na SPOTKANIU W SIEDZIBIE URZĘDU MIEJSKIEGO W ŻYWCU
W SPRAWIE INWESTYCJI NA DROGACH WOJEWÓDZKICH
w dniu 6.05.2009.

Dotyczy : zaopiniowania i uzgodnienia projektu pn. „Przebudowa skrzyżowania DW-945 z ul. Skłodowską i ul. Sporyską oraz linią kolejową w Żywcu”

Tytuł opracowania: Przebudowa skrzyżowania drogi wojewódzkiej nr 945 z ul. Skłodowskiej i ul. Sporyską oraz linią kolejową w Żywcu

SZCZEGÓŁ OSADZENIA KRAWĘŻNIKA WZDŁUŻ DROGI WOJEWÓDZKIEJ

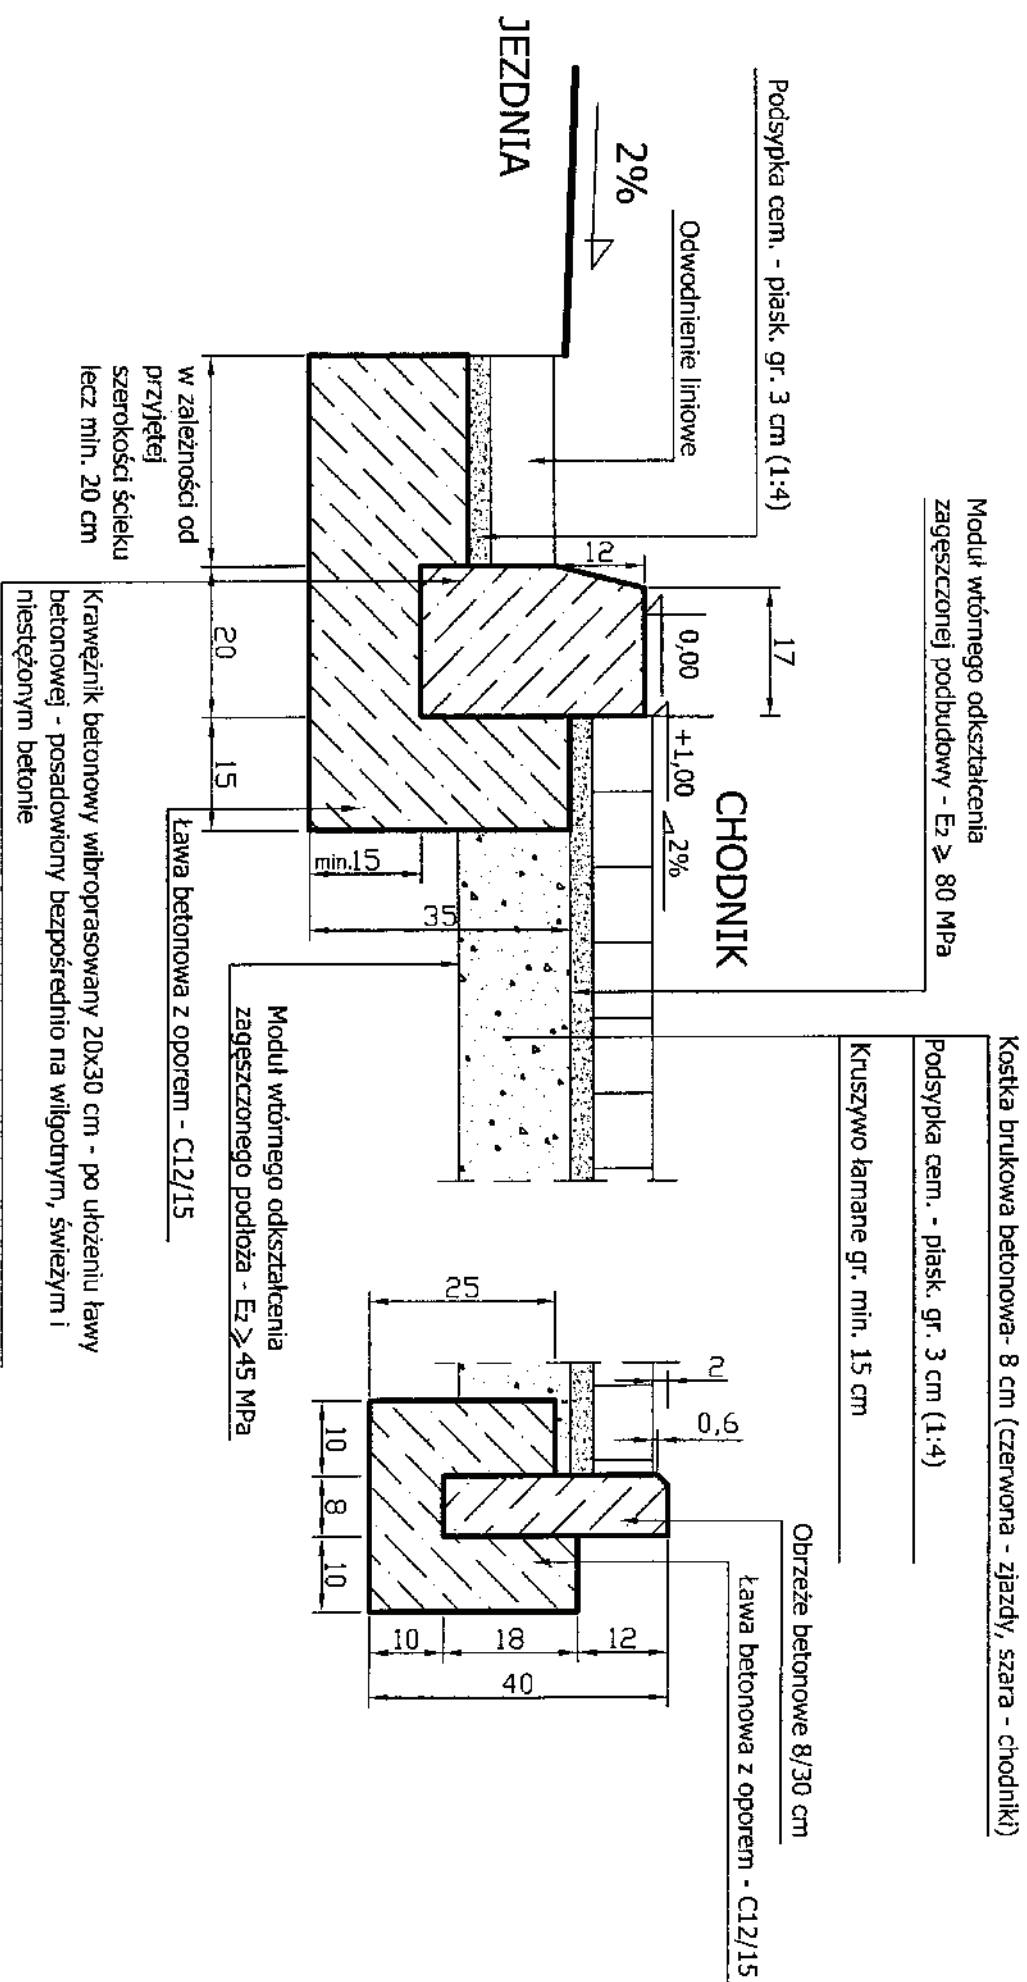
10. Na przekrojach typowych, szczególnie zaś na szczególe „C”, obrzeże betonowe posadowiono na ławie z kruszywa łamanego 20/20 cm. Należy je osadzić na ławie betonowej z obustronnym oporem (beton o klasie wytrzymałościowej C12/15) – patrz załączony szczegół.

11. Chodnik od strony jezdni ograniczyć krawężnikiem betonowym typu ciężkiego 20/30 wibroprasowanym, który po ułożeniu ławy betonowej – należy posadowić bezpośrednio na wilgotny, świeży i niestężony beton - patrz załączony szczegół. Należy skorygować przedstawiony w „Szczegółach konstrukcyjnych” – szczegół „A”. Przeanalizować możliwość zastosowania ścieku przykrawężnikowego.

Co 50 mb należy wykonać dyktację ławy o szerokości 12 mm - wypełnioną trwale plastyczną masą zalewową mrozo i wodoodporną.
